改善箇所説明図

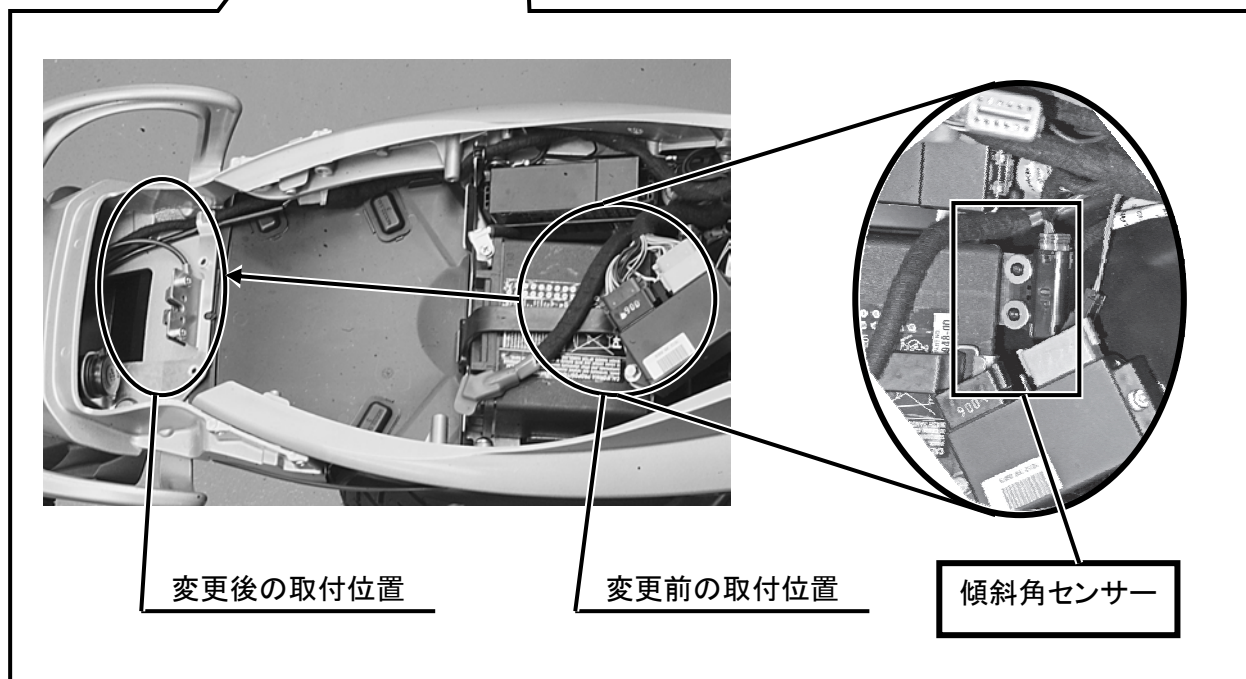
注： は、取付位置を変更する部品を示す。

車両が転倒した際にエンジンを停止させる装置のセンサー(傾斜角センサー)の取付位置が不適切なため、エンジンの熱影響により内部の部品が変形することがある。そのため、そのまま使用を続けると、センサーが過剰に反応し、カーブ路を走行中に転倒したものと判断することがあり、最悪の場合、エンジンが停止するおそれがある。

全車両、傾斜角センサーの取付位置を変更する。

傾斜角センサーの取り付け位置が変更されている。
